耐震設計審査指針の改訂に伴う

福島第一原子力発電所 5号機

耐震安全性に係る中間報告の評価について

原子力安全・保安院

図-8(1) 福島第一5号機 原子炉建屋の入力地震動の評価法(水平方向)

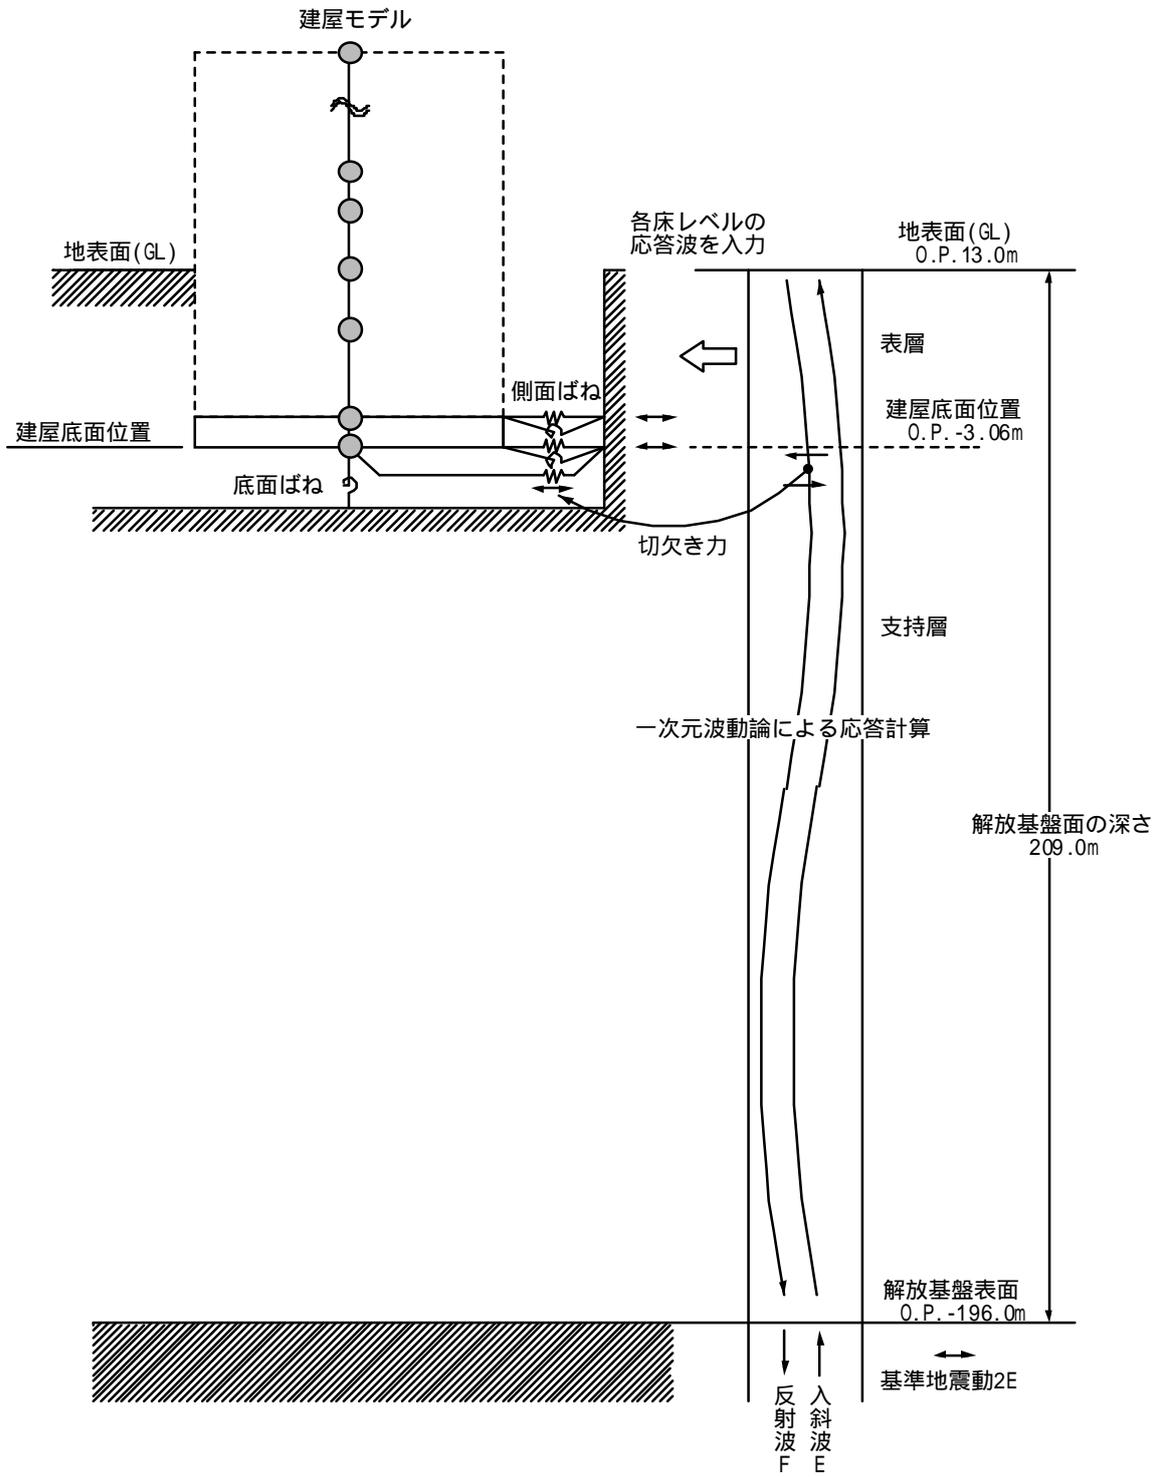
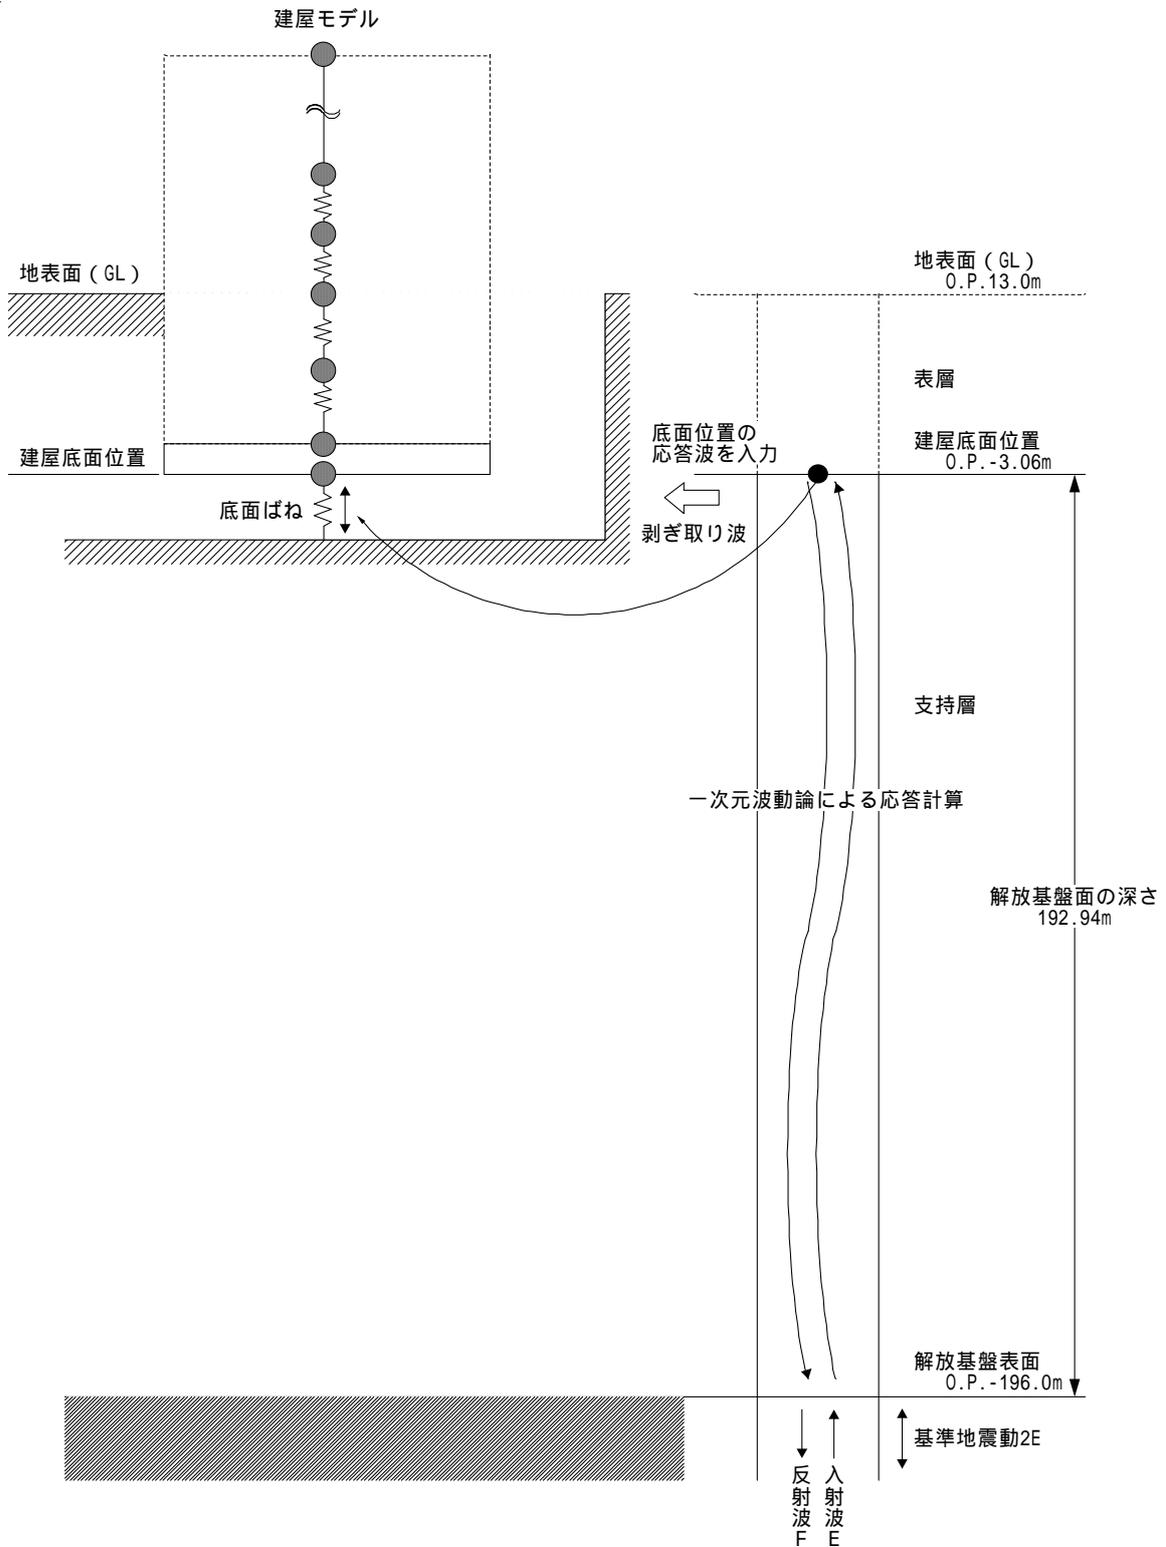
構造 A サブグループでは、東京電力による原子炉建屋の水平方向の入力地震動の評価の妥当性について検討した。その検討結果に基づき当院は、地盤モデルが、地盤調査結果を踏まえた地盤の剛性、減衰等を基に、基準地震動 Ss による応答ひずみに応じて設定されていることを確認した。

また、構造 A サブグループでは、福島第一原子力発電所の敷地内で比較的大きな加速度を観測した 2003 年 5 月 26 日の宮城県沖の地震 (M7.1) による観測記録 (5 号機原子炉建屋の炉心位置から約 170m 離れた地点の地中 (解放基盤表面位置) 観測記録) を用いた一次元波動論によるシミュレーション解析を実施し、入力地震動評価法の検証を行った。その検証結果に基づき当院は、最大加速度値について、NS 方向、EW 方向とも解析結果は観測記録にほぼ対応していること、鉛直方向の解析結果は観測記録に比べ大きめの値を算定していることを確認した。なお、鉛直方向の解析結果が観測記録に比べ大きめの値を算定することについては、軟岩サイトの弾性係数や減衰の評価方法等の要因が考えられるが、要因の詳細な分析とその絞り込み等、精度向上に向けた取り組みについては、今後の研究課題と考えられる。

以上のことから、当院は、東京電力が作成した原子炉建屋の水平方向及び鉛直方向の入力地震動の評価は支障ないものと判断した。
